Me dirijo a Ud., a efectos de elevar lo actuado por el Consejo de Planeamiento Urbano (Co.P.U.), en sesión ordinaria de fecha 30 de setiembre de 2016, en el marco del Expediente DU-6275-2016: A-71-3 – Colegio José Martí s/Indicadores Urbanísticos”.

A-71-3 Colegio José Martí s/Indicadores Urbanísticos.

A C T A D E C O R R E C C I O N Nro 00000173

PLANO DE: REFACCIÓN Y AMPLIACION.
USO PREDOMINANTE: COLEGIO SECUNDARIO.

PLANTA BAJA

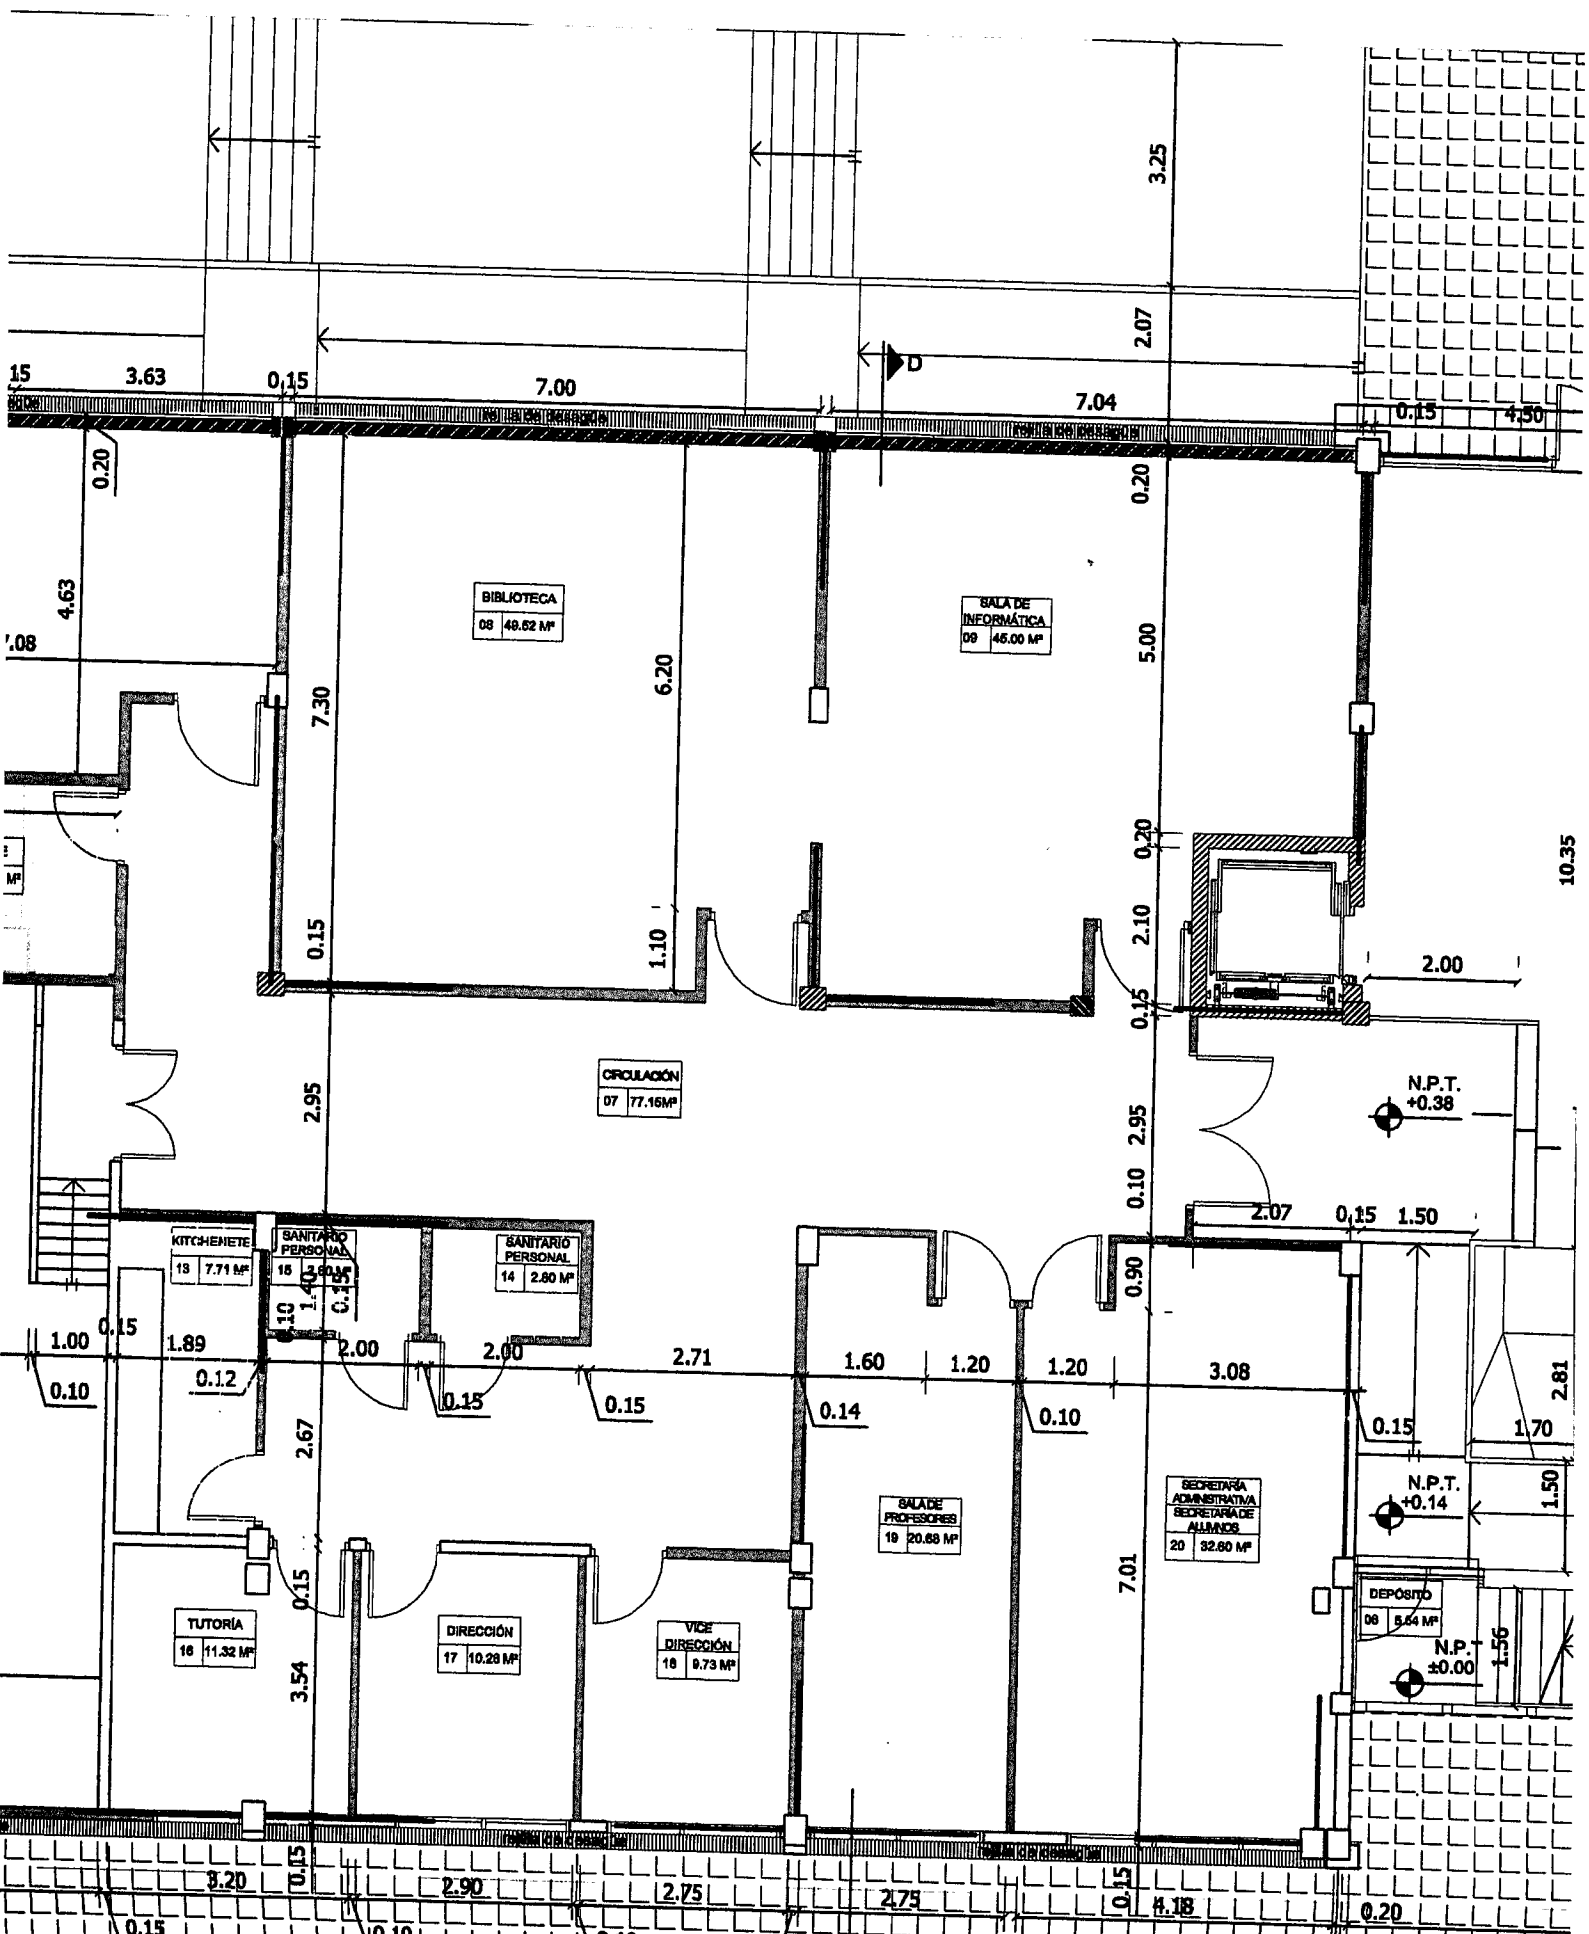
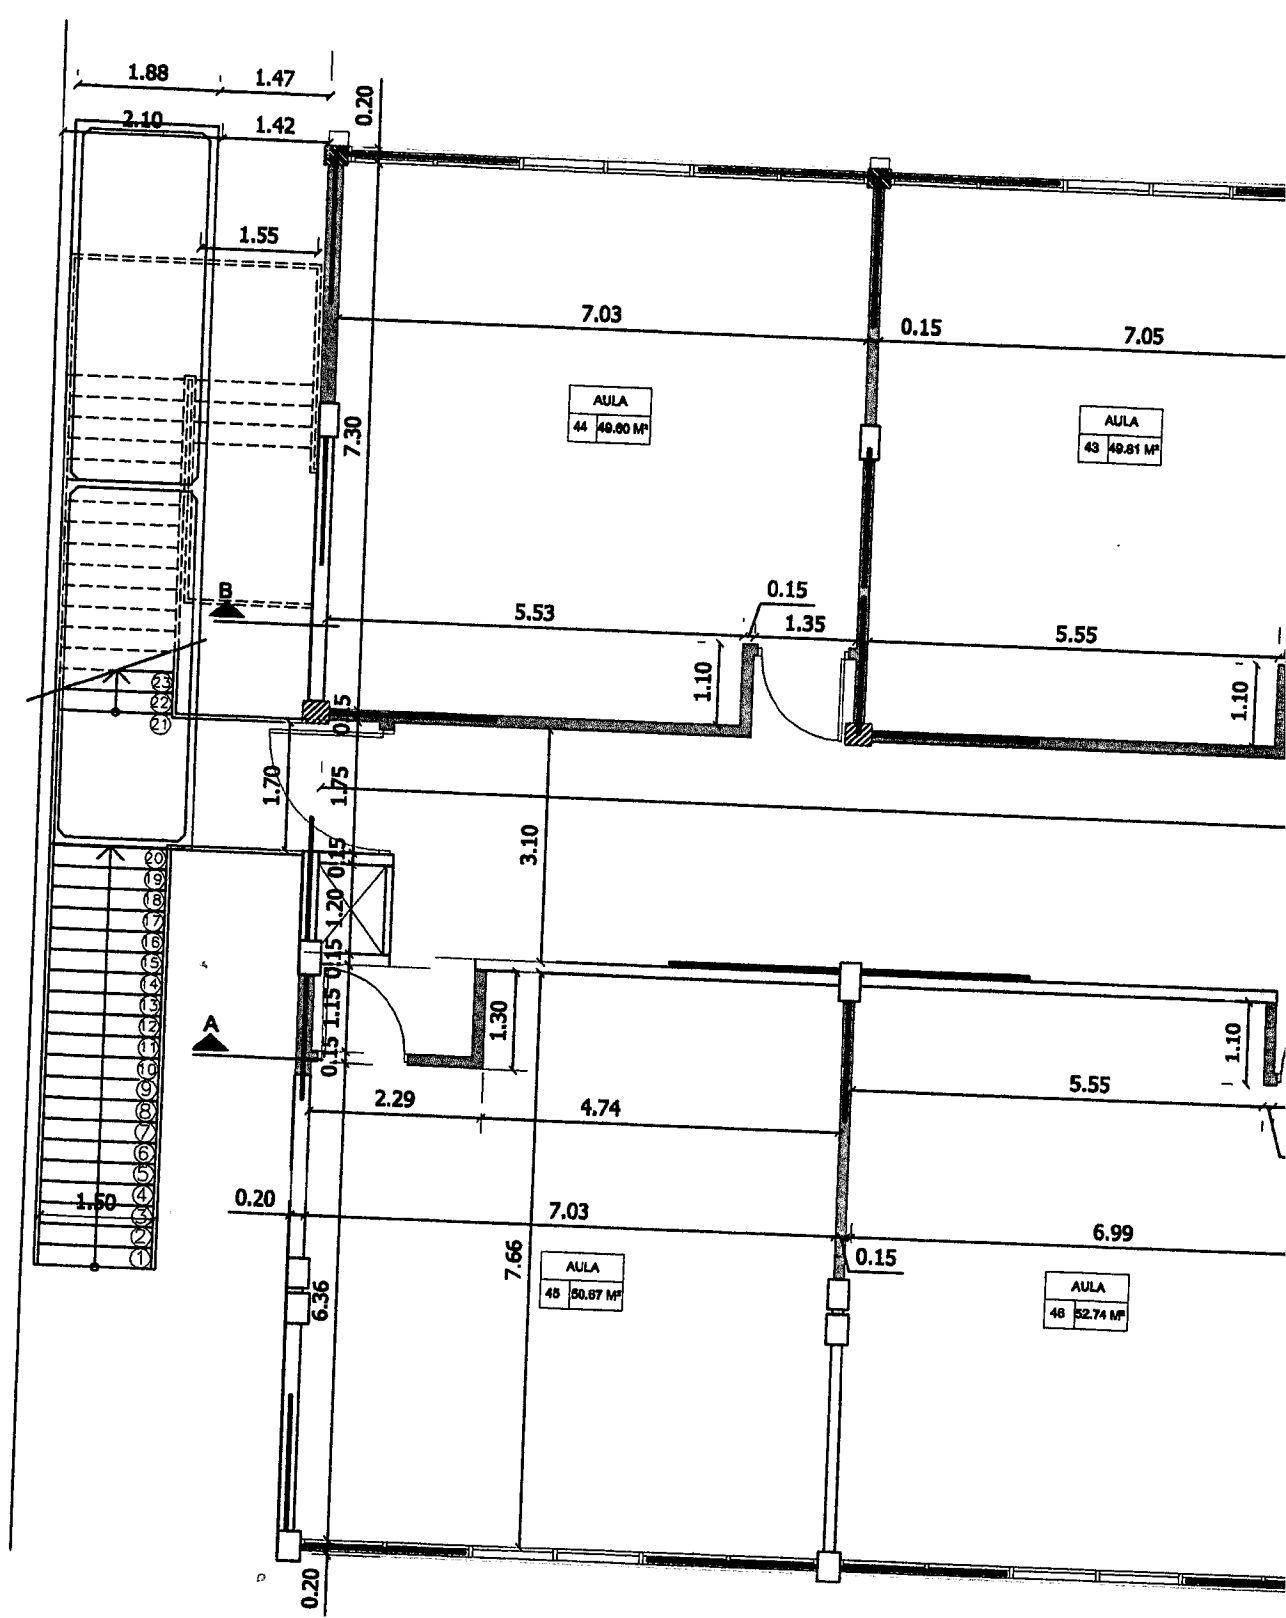
- 1-Acotar pendiente de rampas exteriores.
- 2-Graficar vereda y realizar segun O.M. 3005 (se encuentra en circuito prioritario).
- 3-Declarar factor de ocupacion total por piso a fin de determinar cantidad de servicios sanitarios (arts. III.7.6.1 y III.10.1.2 CE.).
- 4-Proyectar e indicar modulos de estacionamiento segun lo establece los art. VIII.V.1 VIII.I.1.2 CPU y art. I.2.1.7 O.M. 3005.
- 5-Verificar el cumplimiento del art. 2.2.1 Resolucion N° 68/97 C.F.E. y E. (distancia minima 500m de sustancias explosivas o inflamables).

- 1-Segun lo indicado en el presente debera prever Reserva de Agua contra incendio 23.000 litros. Indicar en planos.
- 2-Propietario en el presente Informe corresponde Prov. T.D.F. A.I.A.S.

- 1-Verificar el cumplimiento del art.I.2.1.8.2 (areas de asistencia para rescate) y I.2.1.8.2 (vias de escape en caso de emergencia) O.M. 3005.
